| Tytuł projektu | **Raport o oddziaływaniu na środowisko przedsięwzięcia pn. „Budowa jednostek wytwórczych pracujących w oparciu o paliwo gazowe w Enea Elektrownia Połaniec S.A."**<br><br>**Uzupełnienie na wezwanie Regionalnej Dyrekcji Ochrony Środowiska w Kielcach z dnia 5 lutego 2026 r. (WOO-II.4221.64.2025.KS.2)** | |

## Uzupełnienie na wezwanie Regionalnej Dyrekcji Ochrony Środowiska w Kielcach z dnia 5 lutego 2026 r. (pismo znak: WOO-II.4221.64.2025.KS.2)

Regionalna Dyrekcja Ochrony Środowiska w Kielcach w wezwaniu z dnia 5 lutego 2026 r. znak WOO-II.4221.64.2025.KS.2 zwróciła się w punkcie II pisma o:

**Rysunek 8-3 Rozkład częstości przekraczania stężenia 280 μg/m$^3$ pyłu PM10 na wysokości 6,5 m w czasie realizacji przedsięwzięcia (emitory związane z budową BGP, magazynu energii i emitory Elektrowni Połaniec) [%]**

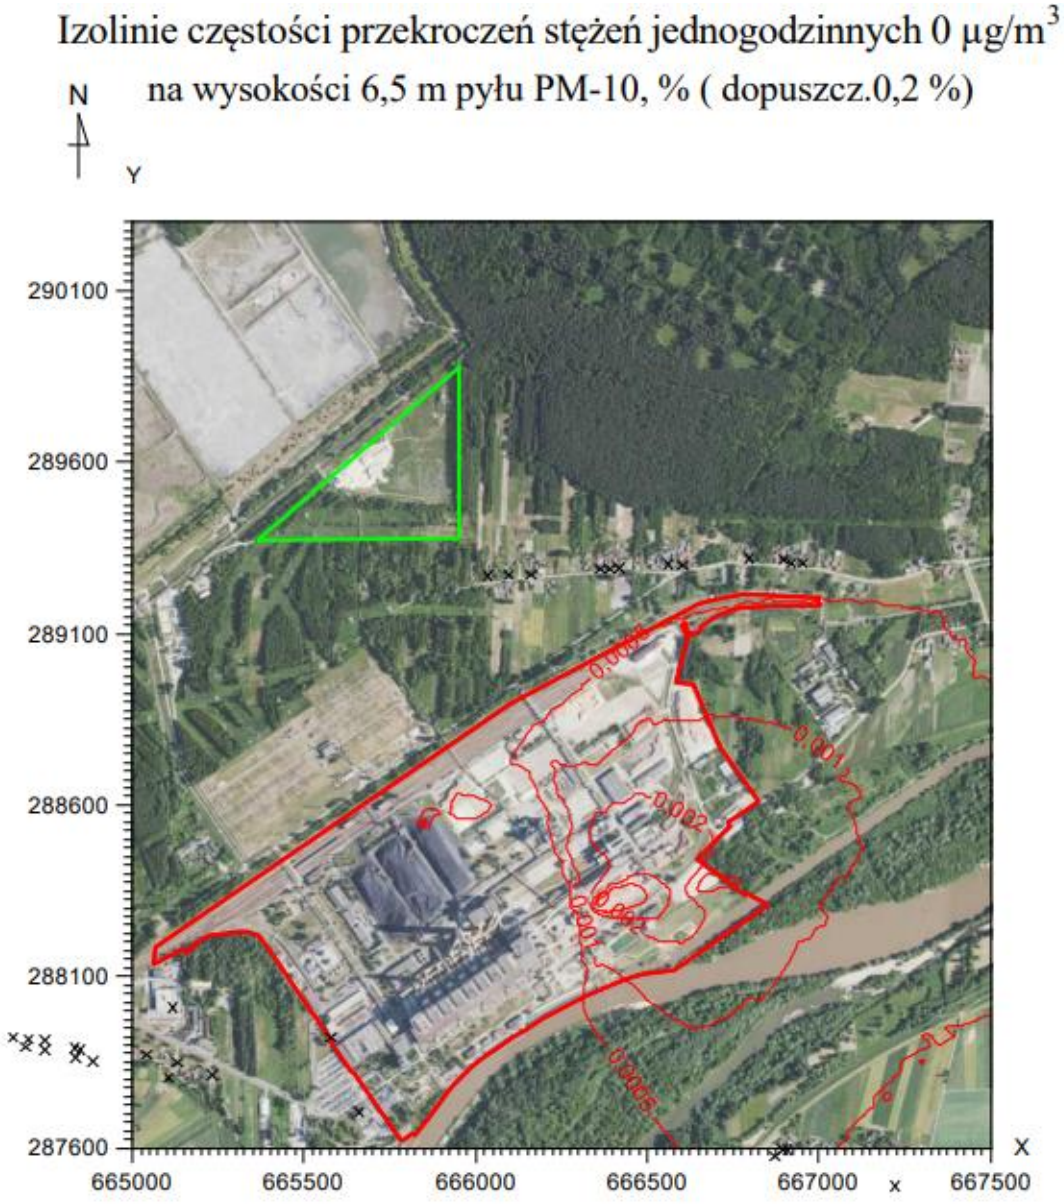
*b) z przedłożonych analiz obliczeniowych wynika, że stężenia pyłu PM10 na elewacjach budynków są przekroczone, należy zatem zweryfikować częstość przekraczania dopuszczalnych stężeń i przedłożyć załącznik graficzny z częstością przekraczania dopuszczalnych stężeń i przeanalizować potrzebę i zakres działalności ograniczających emisję pyłu PM10;"*

Poniżej przedstawia się rysunek częstości przekraczania poziomu 280 μg/m$^3$ stężeń jednogodzinnych pyłu PM10 dla fazy realizacji przedsięwzięcia na wysokości 6,5 m. Na rysunku tym krzyżykami przedstawiono lokalizacje zabudowy.
